Ministero della Transizione Ecologica

Oggetto: [ID: 7719] Progetto “Autostrade A24/A25 Roma-L’Aquila-Teramo. Interventi di demolizione e ricostruzione fuori sede del nuovo viadotto di svincolo di Tornimparte”.
Valutazione preliminare ai sensi dell’art. 6, comma 9 del D.Lgs. 152/2006.
Nota Tecnica.

Fig. 2: Configurazione stato attuale e di progetto Fonte: Allegato a lista di controllo (T05)

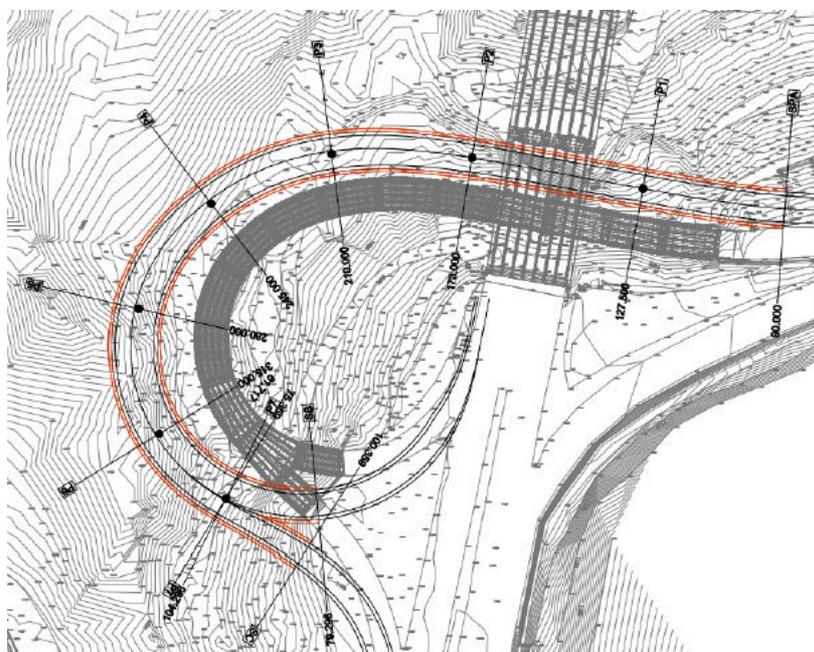
Il viadotto attuale si sviluppa, a valle del casello di Tornimparte, procedendo verso l'asse principale direzione Roma, per circa 210 m, con un tratto pressoché in rettilineo per le prime 5 campate, cui segue un tratto in clotoide per 7 campate, che si conclude con lo sdoppiamento nelle piste di uscita e immissione all'asse principale, che interessa le ultime 3 campate. Le pile, su fondazione diretta, hanno altezze variabili, da un minimo di 3.20 m a un massimo di 26.15 m. Gli impalcati sono semplicemente appoggiati, realizzati con travi a doppio T in c.a.p. di altezza pari a 1.20 m e soletta di spessore 25.0 cm. Il tracciato delle rampe è prevalentemente curvilineo e comprende i due tratti di rampe monodirezionali che si collegano rispettivamente al tracciato autostradale principale (con le corsie specializzate di entrata ed uscita) ed alla rampa bidirezionale che porta al casello. La larghezza della piattaforma pavimentata della rampa bidirezionale è pari a 7,50 m, mentre quella dei tratti monodirezionali è pari a 5,70 m.

Dal punto di vista prettamente planimetrico, l'attuale configurazione sacrifica lo sviluppo delle rampe semidiretta e indiretta connesse alla carreggiata Ovest in quanto, essendo realizzate in viadotto nella valletta compresa tra la galleria San Rocco ed il viadotto Sant'Onofrio e dovendo sottopassare in retto il viadotto principale per collegarsi al casello, sono geometrizzate mediante una curva circolare a raggio unico e costante pari a 30 m.

Tale configurazione genera un elevato rischio di incidentalità, dovuto principalmente all'interferenza tra i mezzi pesanti che procedono sulla carreggiata bidirezionale, in doppio senso di circolazione; infatti, per effetto del ridotto valore del raggio planimetrico e dell'assenza degli allargamenti geometrici della piattaforma stradale, il simultaneo transito di due mezzi pesanti sulla carreggiata genera una elevatissima probabilità di collisione.

Fig. 3: Sezione della sistemazione provvisoria Pila n. 6 Fonte: nota di chiarimento

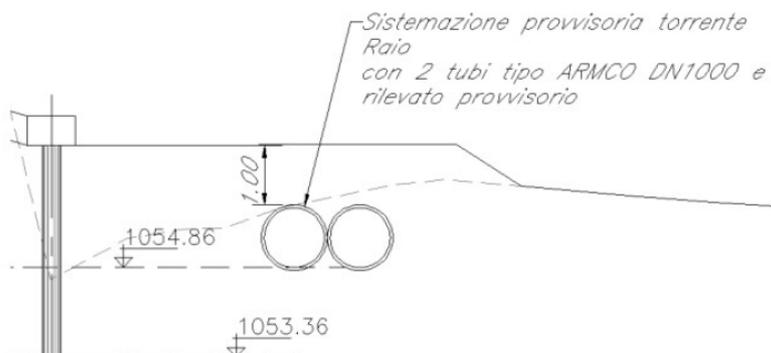
Con riferimento alle potenziali interferenze con il Torrente Raio, la Società proponente, con la documentazione di chiarimento trasmessa con nota del 01/02/2022, acquisita al prot. MiTE-11671 del 01/02/2022, dichiara che la soluzione progettuale proposta incide marginalmente sull’impluvio dell’alveo di magra del torrente. Il corso attuale del Torrente, non viene modificato se non in un breve tratto, di lunghezza inferiore a 20 metri, in cui si avvicina alla Pila n. 6 del nuovo viadotto di svincolo. Sono previsti interventi di “Sistemazione provvisoria” e di “Sistemazione definitiva” al fine di risolvere tale limitata interferenza.

- Sistemazione provvisoria: durante la costruzione del nuovo Viadotto di Svincolo è prevista la sistemazione del Torrente mediante 2 tubi tipo Armco DN1000 affiancati e la realizzazione di un rilevato provvisorio per consentire il transito dei mezzi di cantiere. Il tratto “intubato” avrà una lunghezza di circa 30 m a cavallo della nuova Pila n. 6. Il ricoprimento al di sopra del tubo sarà pari a 1 m circa. La necessità di intervento in corrispondenza della fondazione della Pila n. 6 è legata a fenomeni strutturali e statici al fine di non mettere a rischio la fondazione stessa da eventuali, seppur limitati, fenomeni di

scalzamento al piede nei periodi di maggior apporto di acqua di deflusso nel torrente stesso.

Fig. 4: Sezione intervento definitivo Fonte: nota di chiarimento

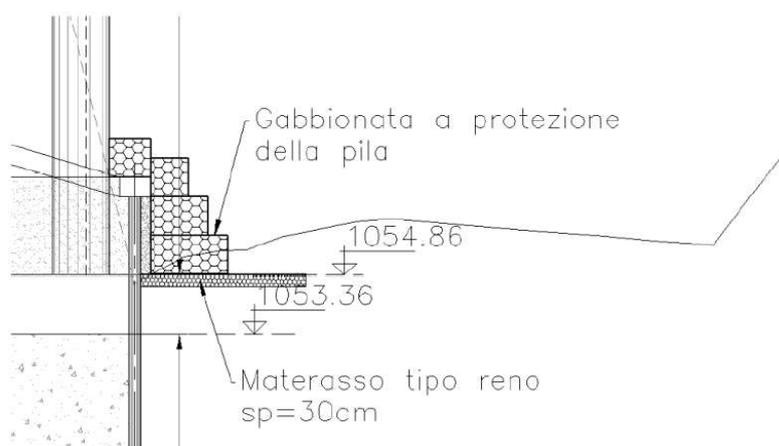
- Sistemazione definitiva: al fine di proteggere la Pila n. 6 del Viadotto in progetto è prevista la realizzazione di una gabbionata di altezza totale pari circa a 3 m che eviterà l'erosione delle opere. L'intervento verrà esteso per circa 20 m a cavallo della pila sopra citata.

Il proponente riferisce che il Torrente ha un alveo di magra molto contenuto ed è ha carattere torrentizio. Dal punto di vista del deflusso, pertanto, non si rilevano interferenze significative, stante la rettifica del solo alveo di magra contenuta nei pochi metri nell'intorno della Pila n. 6. Dal punto di vista idrologico e idraulico, nell'area interessata dal progetto proposto, non sono stati individuati fenomeni riferibili alle acque di scorrimento superficiale tali da determinare condizioni di rischio a danno delle opere in progetto. Tale dato è altresì confermato dall'esame delle cartografie del Piano Stralcio di Assetto Idrogeologico PAI dell'Autorità dei Bacini Regionali ed Interregionali del Fiume Sangro, dalle quali risulta che nel settore dove saranno realizzate le opere in progetto, non sono presenti forme prodotte da processi di instabilità correlabili all'azione delle acque di scorrimento superficiale.

Fig. 4: Piano preliminare di esproprio ed occupazioni temporanee Fonte: Relazione generale tecnico descrittiva

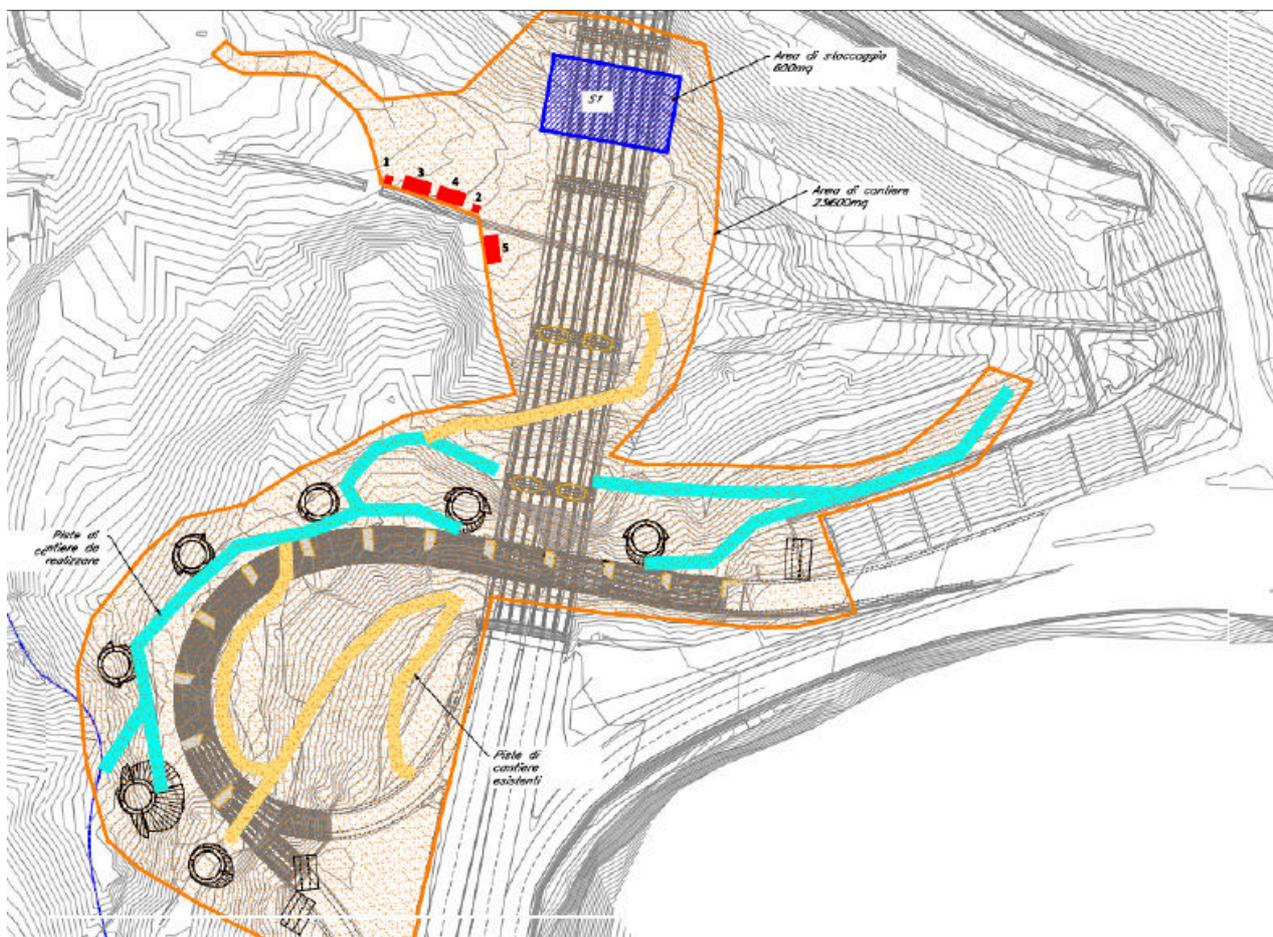
Con riferimento alla cantierizzazione il proponente prevede di utilizzare un'area di 24000 mq circa.

L'area di cantiere sarà predisposta sfruttando l'area di cantiere utilizzata per i lavori, ad oggi in corso, sul Viadotto Sant'Onofrio e le relative piste di accesso. Saranno realizzate dapprima le opere provvisorie, gli scavi delle piste di cantiere e i nuovi pozzi di fondazione. Compilate le fondazioni e le elevazioni di pile e spalle si procederà alla realizzazione degli impalcati. Si procederà quindi al varo delle predalles, sempre mediante gru ed al completamento della soletta mediante getto in opera. Una volta completata l'intera nuova rampa fuori sede, si procederà alla deviazione del traffico sul nuovo tracciato ed alla demolizione del viadotto esistente. L'area di cantiere sarà dotata di un'area dedicata alle attività di stoccaggio preliminare di macroelementi risultanti dalla demolizione i quali saranno successivamente sottoposti a segregazione; i materiali di risulta delle demolizioni, separati in base ai vari codici CER, saranno quindi stoccati in attesa di essere trasportati per il conferimento a discarica. L'area di stoccaggio verrà opportunamente impermeabilizzata con relativa regimentazione delle acque. Le operazioni di demolizione saranno eseguite facendo ricorso a mezzi meccanici di tranciamento, taglio e disgregazione senz'alcun utilizzo di sistemi di demolizione con esplosivo. Durante le fasi di demolizione verranno poste in essere le più opportune mitigazioni al fine di limitare l'emissione di polveri quali uso di getti d'acqua, schermature, etc.. La demolizione di porzioni di opera in prossimità dell'autostrada, o nelle immediate adiacenze alla stessa, saranno eseguite in notturna, in assenza di traffico veicolare.
